Grünverbindung Fahrenort / Swatten Weg und Spielplatz Warthestraße

Beteiligungsverfahren

Öffentliche Entwurfsvorstellung am 01. Juni 2026
sowie Kinderbeteiligung am 05. und 09. Juni 2026

Ergebnisdokumentation

Planskizze: Grundlage Kontor Freiraumplanung kfp, bearbeitet durch steg Hamburg

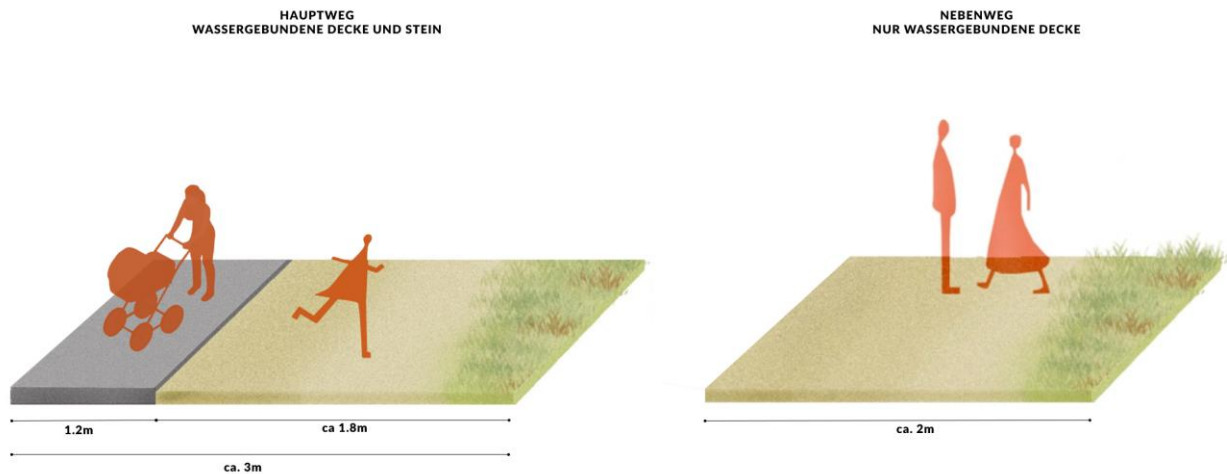
Insgesamt begrüßten die Teilnehmenden eine Aufwertung der Grünverbindung und des Spiel- und Sportbereichs an der Warthestraße. Dass Anregungen aus den vorangegangenen Beteiligungsformaten in die Planung aufgenommen wurden, wurde wohlwollend bemerkt.

- Insbesondere die vielen Sitzgelegenheiten sowie die Ertüchtigung und Einrichtung von zusätzlichen Spiel- und Bewegungsangeboten werden positiv kommentiert.
- Für die Bepflanzung wird angeregt, heimische Arten zu nutzen und vorhandene, invasive Arten im Zuge der Maßnahmen zu entfernen.
- Bei der Teilung von Wegen in asphaltierte und Grandflächen wird um eine regelmäßige Kontrolle gebeten. In anderen Parkabschnitten bestehe Stolpergefahr zwischen den Belägen durch die Ausbildung einer Kante durch Abnutzung.
- Die Beleuchtung der Wege wird konträr diskutiert. Einige Teilnehmende beklagen sich über weitgehend dunkle Wege und Angsträume, andere vertreten die Ansicht, dass für Natur- und Artenschutz möglichst wenig beleuchtet werden sollte. Herr Layer (MR3) erläutert, dass die bestehende Beleuchtung entlang der Hauptwege nicht erweitert, wohl aber ertüchtigt werde, wo diese defekt sei.

Rund um die öffentliche Veranstaltung meldeten sich zudem 15 Anwohner:innen aus dem nördlichen Flüsseviertel, die aus unterschiedlichen Gründen nicht an der Veranstaltung teilnehmen konnten, mit der Anregung, eine Boule-Bahn als intergenerationellen und niedrighschwelligen, nachbarschaftlichen Treffpunkt in die Planungen zu integrieren.

- Die Grundschul Kinder, die bereits im Herbst 2026 am Vorentwurf beteiligt waren, sind begeistert, dass ihre Anregungen aus der letzten Beteiligung berücksichtigt wurden. Hierzu gehören insbesondere die Ausgestaltung von Hügeln sowie die Umsetzung einer Seilbahn und von Kletterelementen.
- Zudem merken die Kinder an, dass sie die Grünverbindung häufig als vermüllt wahrnehmen und sie sich mehr Sauberkeit wünschen.
- Auch die Möglichkeit, die Hauptwege künftig mit dem Roller oder Inline-Skates befahren zu können, findet großen Anklang.
- Zur Fertigstellung der Maßnahme wünschen sich die beteiligten Kinder und Einrichtungen ein großes Eröffnungsfest.

Entwurf Ökobereich (kfp)

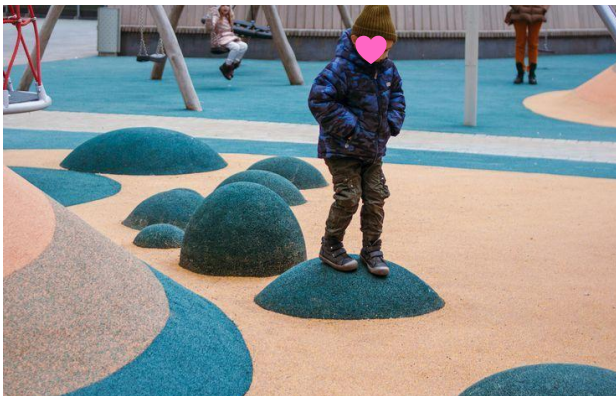
- Eine Teilnehmerin merkte an, dass der Weg südlich des „Ententeichs“ (aus dem südlichen Flusseviertel kommend) heute gegabelt ist. Die im Entwurf überplante Wegeführung werde künftig vermutlich wieder als Trampelpfad etabliert werden.

- Die Grundschul Kinder merken erneut an, dass im „Ententeich“ oft sehr wenig Wasser sei und sie sich ein Auffüllen für die dort lebenden Tiere und gegen die üblen Gerüche wünschen würden.
